BUNDESGESETZBLATT

272. Verordnung: Änderung der IG-L – Abgasklassen-Kennzeichnungsverordnung

272. Verordnung des Bundesministers für Land- und Forstwirtschaft, Umwelt und Wasserwirtschaft, mit der die IG-L – Abgasklassen-Kennzeichnungsverordnung geändert wird

Abbildung 6

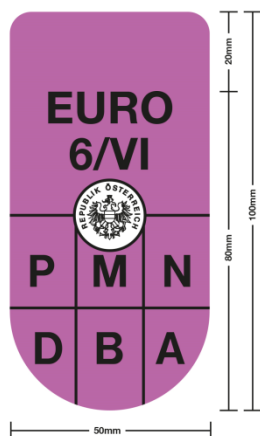
„(7) Für die Kennzeichnung von Fahrzeugen, die in die Abgasklasse „Euro 6“ oder höher fallen, ist die Abgasklassen-Kennzeichnungsplakette gemäß der Abbildung 6 der **Anlage 2** zu verwenden.

(8) Für die Kennzeichnung von Fahrzeugen mit einem Alternativantrieb gemäß § 14 Abs. 2 Z 5 ist die Abgasklassen-Kennzeichnungsplakette gemäß der Abbildung 6 der **Anlage 2** zu verwenden und der Buchstabe „A“ zu stanzen.“

14. In Anlage 2 wird nach Abbildung 5 folgende Abbildung 6 eingefügt:
